## リコール届出一覧表

リコール届出日：平成30年 2月28日

リコール届出番号	外-2604	リコール開始日	平成30年 3月 1日
届出者の氏名又は名称	ジャガー・ランドローバー・ジャパン株式会社 代表取締役 ハンソン・マグナス・ユタカ	製作国：英国 製作者名：ジャガー・ランドローバー・リミテッド 問い合わせ先： ランドローバーお客様相談室 0120-922-992	
不具合の部位（部品名）	エアバッグ装置（インフレーター）		
基準不適合状態にあると認める構造、装置又は性能の状況及びその原因	特定の助手席エアバッグのインフレーター（膨張装置）において、製造管理が不適切なため、点火剤が設計通りに調合されていないものがある。そのため、衝突時に助手席エアバッグが展開せず、乗員が過度の傷害を負うおそれがある。		
改善措置の内容	全車両、エアバッグユニットを良品に交換する。		
不具合件数	0件	事故の有無	なし
発見の動機	本国メーカーからの情報による。		
自動車使用者及び自動車分解整備事業者に周知させるための措置	<ul style="list-style-type: none"> <li>・使用者：電話又はダイレクトメールで通知する。</li> <li>・自動車分解整備事業者：対象台数が少数であり、全ての使用者を把握しているので、機関誌等への掲載は行わない。</li> <li>・改善実施済車には、運転席側ドアロックストライカー付近に外-2604のステッカーを貼付する。</li> </ul>

## 改善箇所説明図

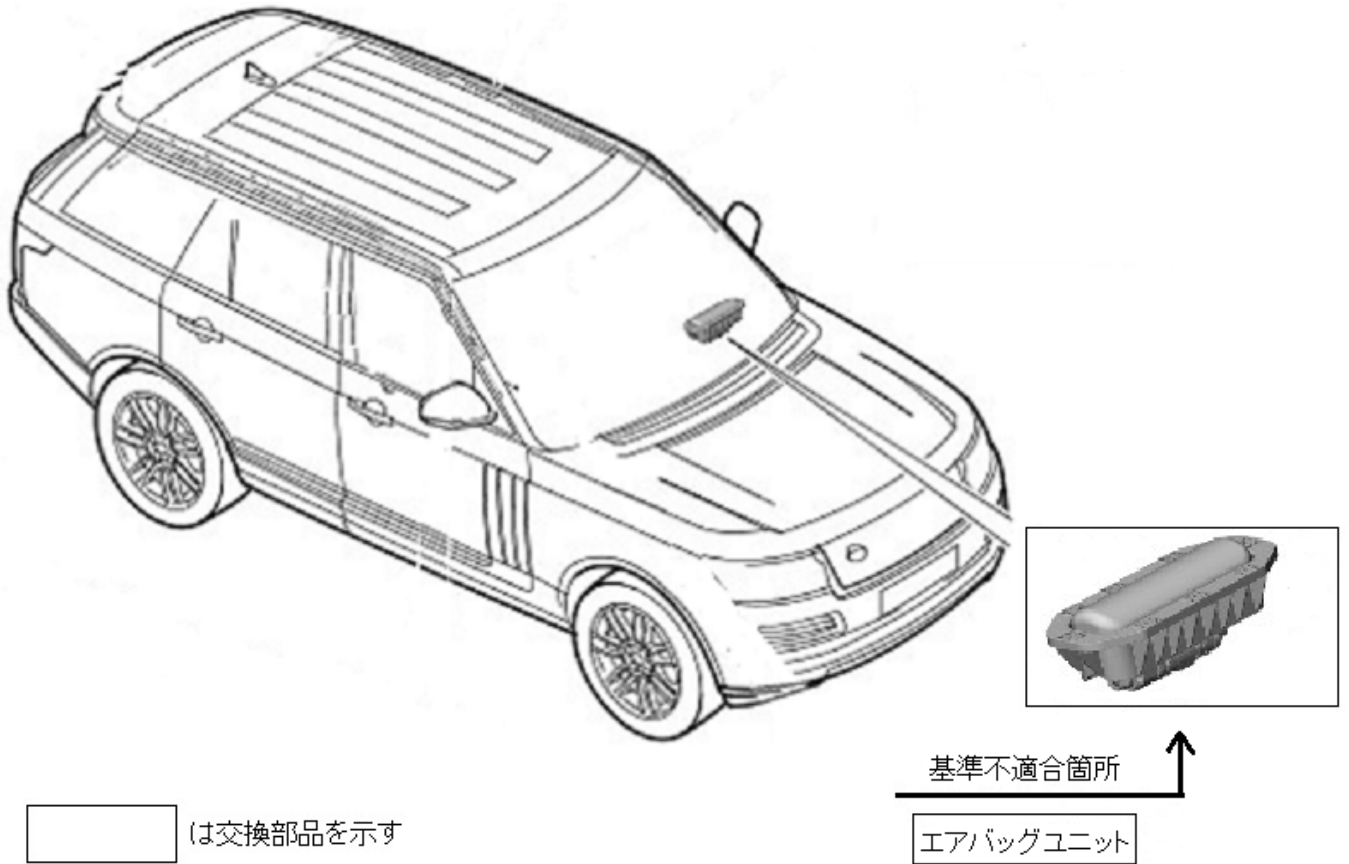
特定の助手席エアバッグのインフレーター（膨張装置）において、製造管理が不適切なため、点火剤が設計通りに調合されていないものがある。そのため、衝突時に助手席エアバッグが展開せず、乗員が過度の傷害を負うおそれがある。

全車両、エアバッグユニットを良品に交換する。

助手席ドアチェックアームのボディ下側取付けボルトに白ペイントを塗布する。
